改 善 箇 所 説 明 図

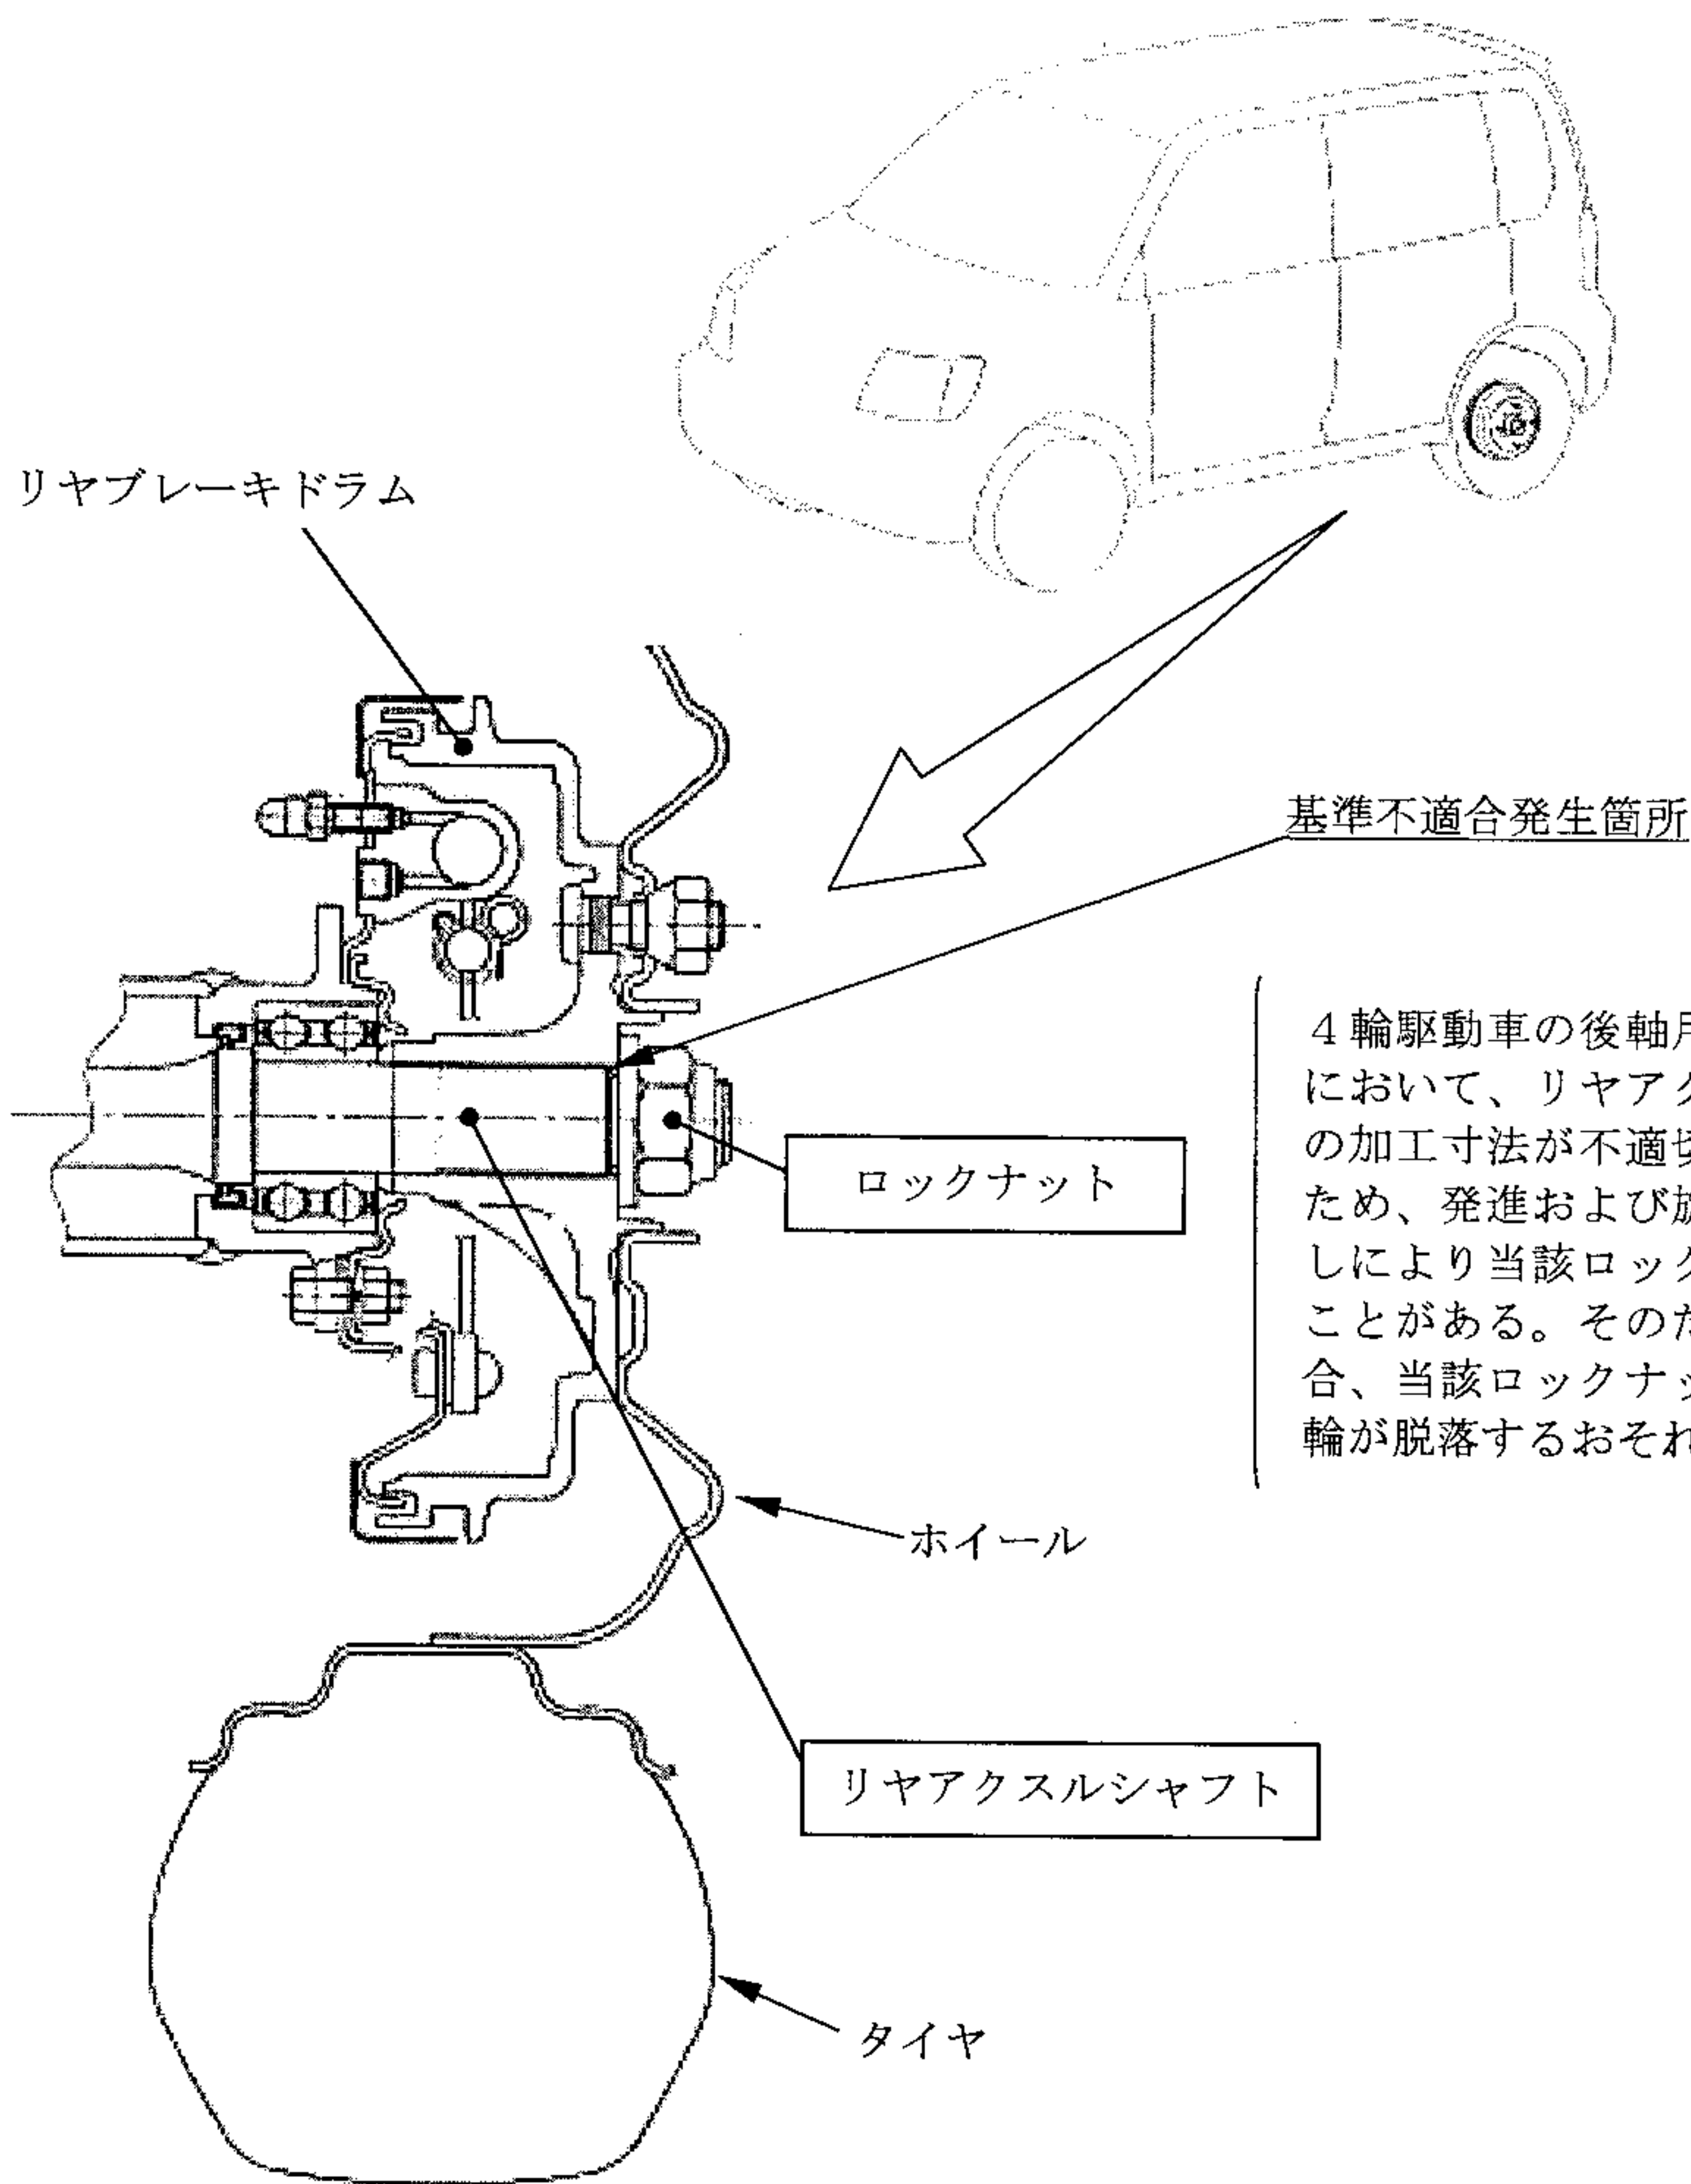
全車両、リアアクスルシャフトを確認し、加工寸法不良の可能性があるものはリアアクスルシャフト一式を良品と交換し、ロックナットは新品に交換する。

注： 内は交換部品を示す。

識別：助手席ドアのアップパーヒンジ下側取付けボルト頭部に白色または黄色のペイントを塗布する。
